Dodatek č. 1 ke Smlouvě o dílo

Shora uvedené smluvní strany se dohodly na uzavření dodatku č. 1 (dále jen „dodatek“) ke Smlouvě o dílo ze dne 26. 4. 2021, která byla uzavřena se zhotovitelem jako vybraným dodavatelem veřejné zakázky: **„Oblastní nemocnice Náchod – Propojení podzemního koridoru „A“ a „K“ s pavilónem „A“**

REKAPITULACE ZMĚNOVÝCH LISTŮ

Stavba: SO 026 - Propojení podzemního pavilonu A a K

ŘEZ V-V'

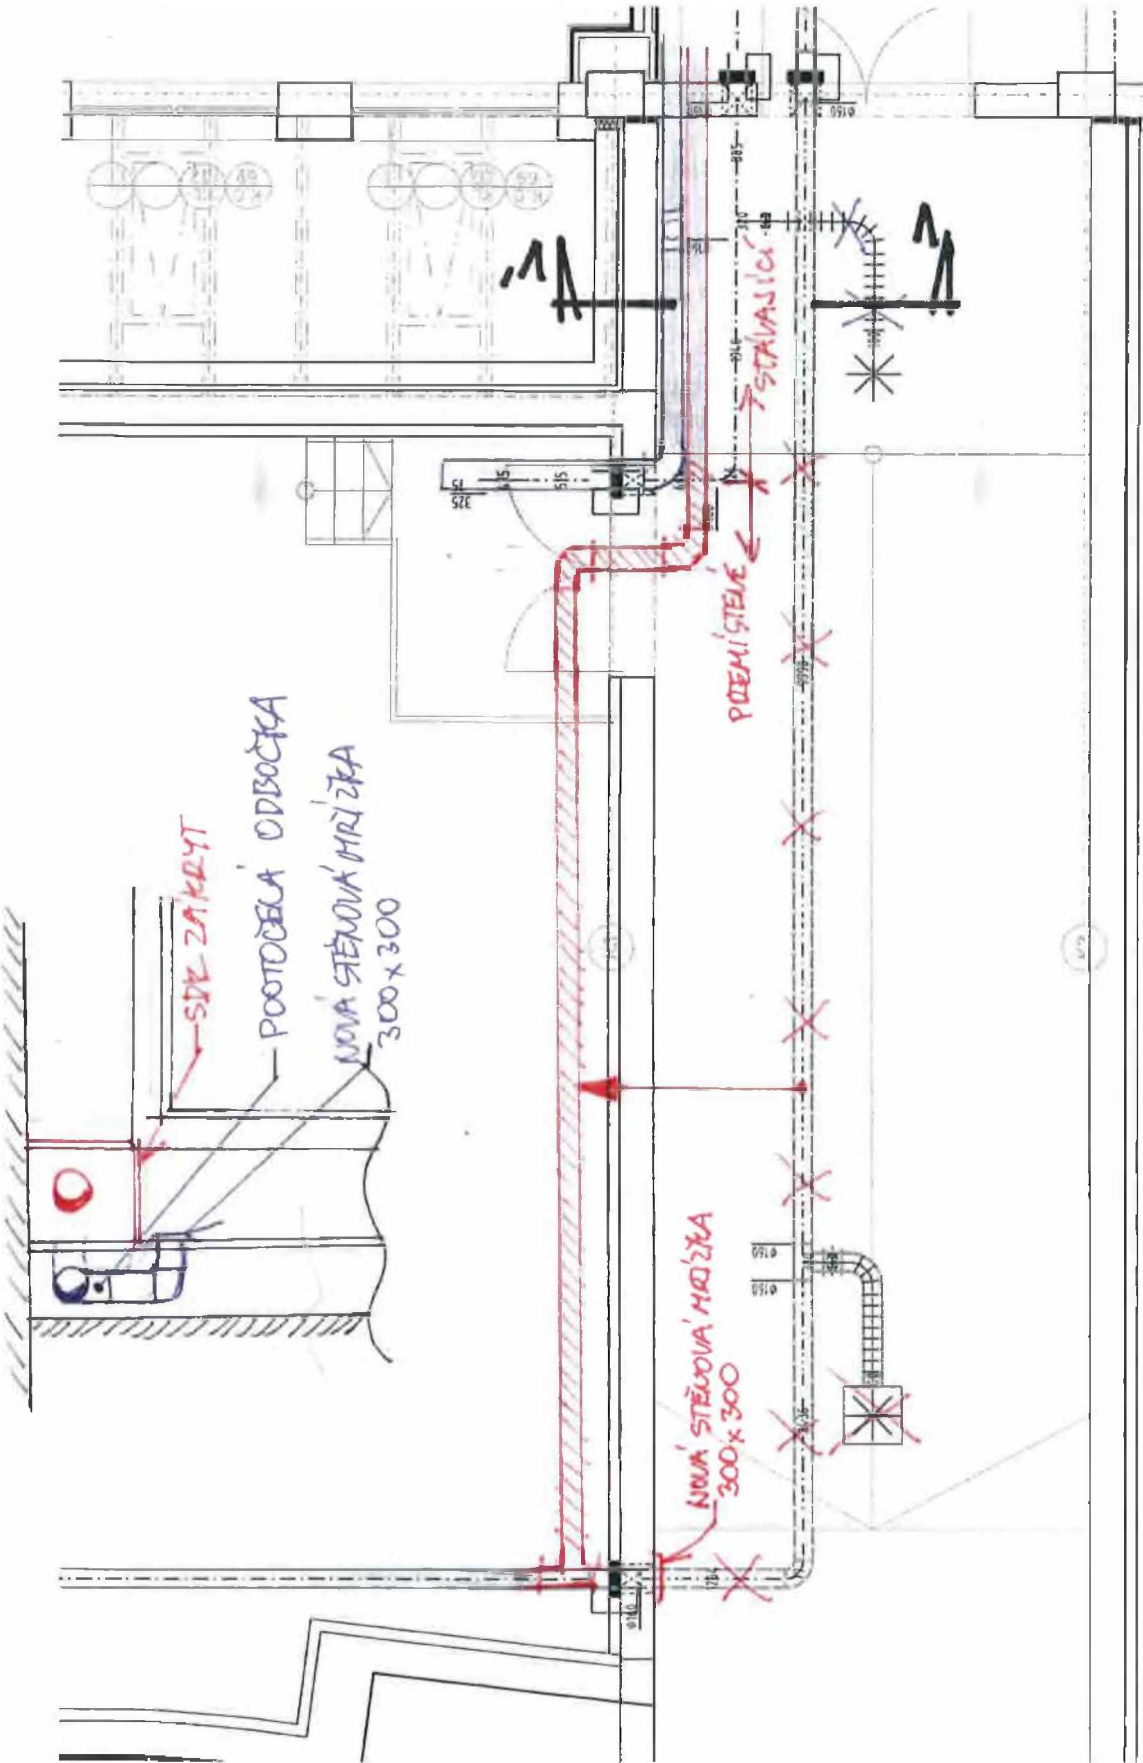
ZMĚNOVÝ LIST Č. 3				ZL3
Změna rozsahu bouracích prací				
Stavba:	Oblastní nemocnice Náchod – Propojení podzemního koridoru „A“ a „K“ s pavilónem „A“			
Objekt:	Objekt A			
Vydal:	CE-ING s.r.o.	Jan Čejchan		
Odesláno / předáno (kom	Ekologický rozvoj a výstavba s.r.o.	Ing. Tomáš Pazdera		
Odesláno / předáno (způs	poštou	e-mailem	osobně	Datum:
		x		27.08.2021
Přílohy / počet listů

1) Popis a zdůvodnění změny:				
<p>Na základě požadavku zástupce ON bude ponechána příčka v místnosti 005.</p> <p>V průběhu provádění stavebních prací byla upřesněna trasa přeložky VZT potrubí a to ze stávající chodby K do strojovny VZT (K.01.073) z důvodu zajištění maximální možné průchozí výšky a šířky spojovací chodby K (K.01.001). Tato upřesněná trasa VZT vyžaduje provedení prostupu v ŽB stěně. Viz zákres trasy Příloha č.1 tohoto ZL.</p> <p>Dále v průběhu provádění bouracích prací otvorů byly odkryty ztužující prvky v obvodových konstrukcích objektu A, které je nutné odstranit.</p>

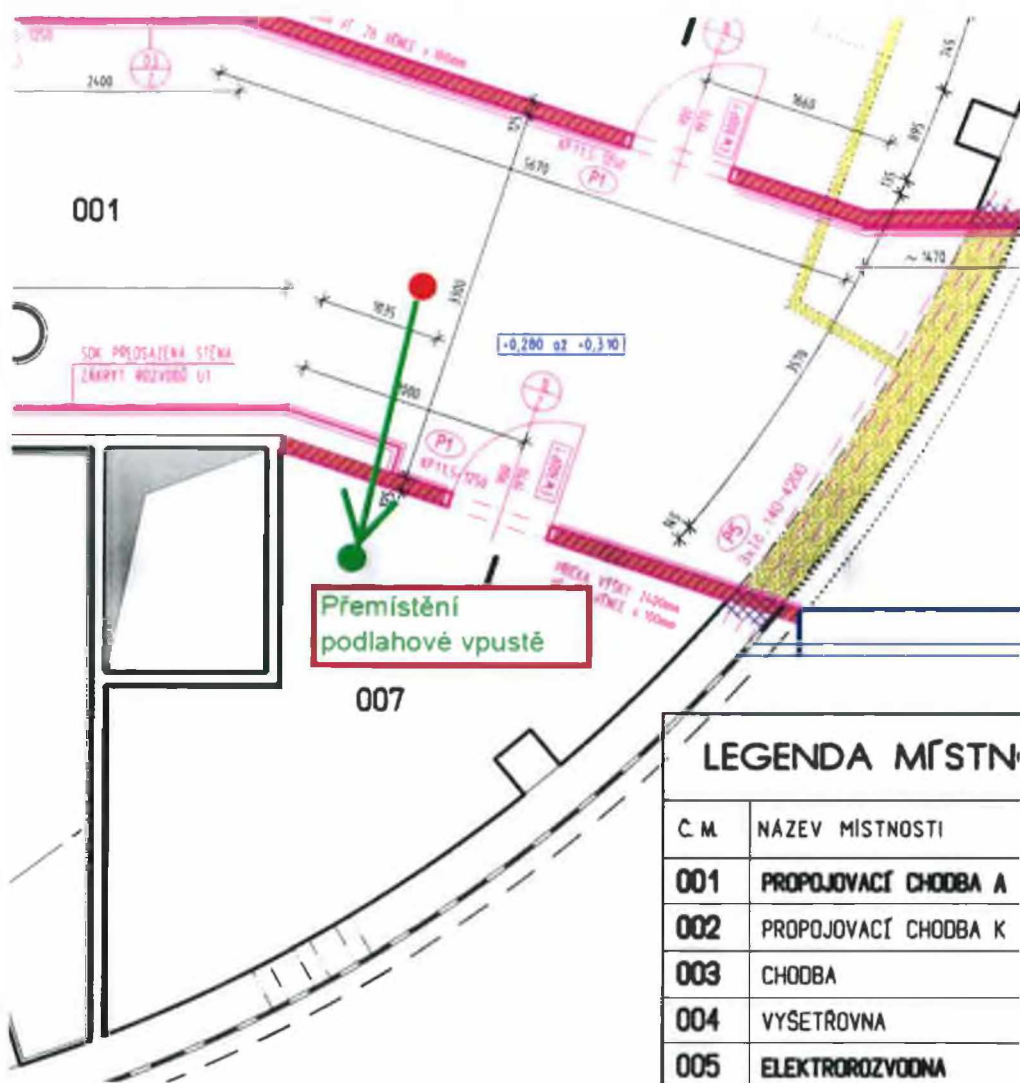
ZMĚNOVÝ LIST Č. 6				ZL6
Přemístění podlahové vpustě				
Stavba:	Oblastní nemocnice Náchod – Propojení podzemního koridoru „A“ a „K“ s pavilónem „A“			
Objekt:	Objekt A			
Vydal:	CE-ING s.r.o.	Jan Čejchan		
Odesláno / předáno (kom):	Ekologický rozvoj a výstavba s.r.o.	Ing. Tomáš Pazdera		
Odesláno / předáno (způsob):	poštou	e-mailem	osobně	Datum:
		x		27.08.2021
Přílohy / počet listů

1) Popis a zdůvodnění změny:				
Přemístění podlahové vpustě nutné pro vypuštění topné vody ve strojovně UT místnosti. Č. 007				
2) Vliv na dopracování projektové dokumentace: NE
